柏崎刈羽原子力発電所

新潟県中越沖地震後の設備健全性に係る

点検・評価について

(第 18 回構造 WG での指摘事項に関する回答)

図 - 1 解析で評価したひび割れ

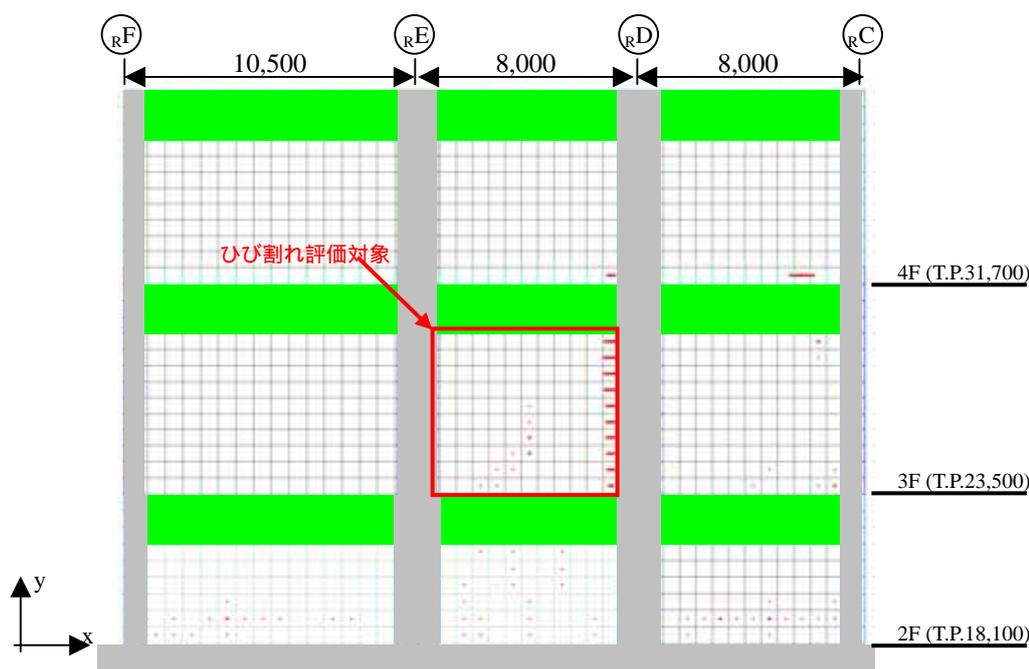
原子炉建屋の乾燥収縮等によるひび割れ解析結果について、 R_D 通りの柱横やスパン中央部にひび割れが入る理由を考察すること。また、この部分のひび割れ幅は解析上でどの程度になっているか算定すること。

質疑の対象となっている解析結果を図 - 1 に示す。

ひび割れ評価部位は壁厚=500mm、柱寸法=1400mm × 1400mm ~ 2200mm であるため、主に周辺フレームの拘束により、壁面にひび割れが生じているものと考えられる。

R_D 通側に生じているひび割れは、隣接するフレームのスペンが R_F - R_E 間よりも R_D - R_C 間の方が短いため R_D - R_C 間の拘束が大きくなり、 R_E 通側よりも先に R_D 通側にひび割れが発生したのと考えられる。また、解析では鉄筋の効果は無視しているため、先に生じたひび割れに損傷が集中する傾向がある。そのため R_D 通側のひび割れ幅は大きくなるが、 R_E 通側のひび割れは生じにくくなったものと考えられる。

壁面中央部分に生じるひび割れは、スラブが拘束体になり発生したのと考えられる。

解析の結果、 rD 通近傍のひび割れ部分の歪は 3000μ 程度になっており、引張側のコンクリートの応力 - 歪関係で規定している要素の特性長さ (600mm) よりひび割れ幅を換算すると下式より 1.8mm 程度になる。

$$w = 600\text{mm} \times 3000 \times 10^{-6} = \underline{1.8\text{mm}}$$

本解析は、拘束ひび割れの発生の有無について概略的な検討及びかぶりコンクリートのひび割れ発生状況の把握を目的に実施したものであり、鉄筋についてはモデル化していない。その影響で解析結果は、新たなひび割れが発生するよりも、一度発生したひび割れが開口する傾向が強く表れ、当該ひび割れ幅が過大になったものと考えられる (実際には内部の鉄筋の効果により、今回の解析結果よりもひび割れ幅は抑制されることが考えられる)。
